Staat van wijzigingen ontwerpbestemmingsplan '14^e herziening Dubbeldam, locatie Noordendijk – De Hoop'

Bijlage 2 behorende bij het besluit van de gemeenteraad tot vaststelling van het bestemmingsplan '14^e herziening Dubbeldam, locatie Noordendijk – De Hoop'.

Ontwerp bestemmingsplan

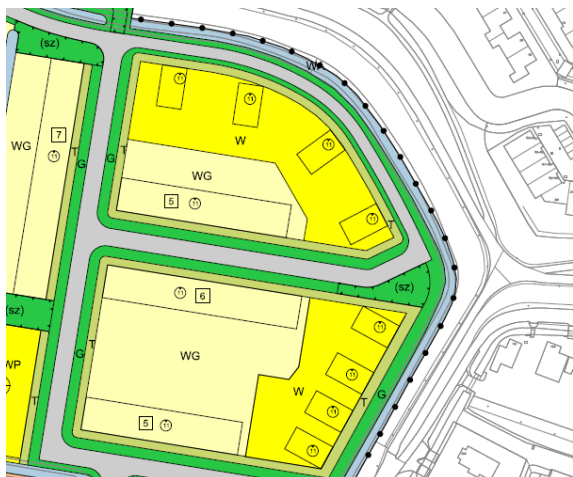
Aan de verbeelding is de aanduiding 'ontsluiting veiligheidsdiensten' toegevoegd:

In de regels is Artikel 7.3 is toegevoegd:

Ter plaatse van de aanduiding "specifieke vorm van Verkeer-ontsluiting veiligheidsdiensten" is uitsluitend de aanleg van een calamiteitenroute voor hulpdiensten met de daartoe benodigde bouwwerken en werken toegestaan.

Ontwerp bestemmingsplan

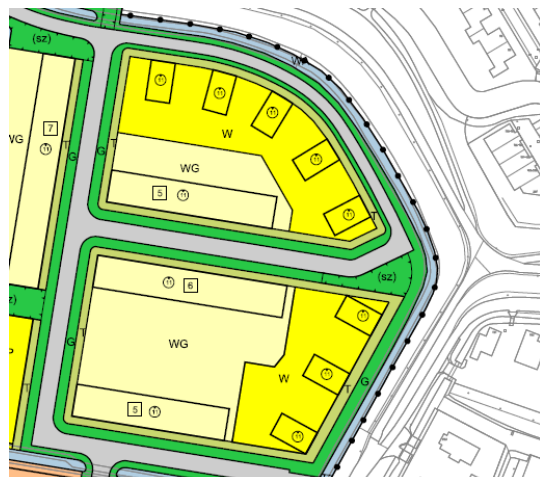
In de verbeelding zijn de bouwvlakken van de vrijstaande woningen aan de noord-oostzijde van het plangebied evenrediger verdeeld:
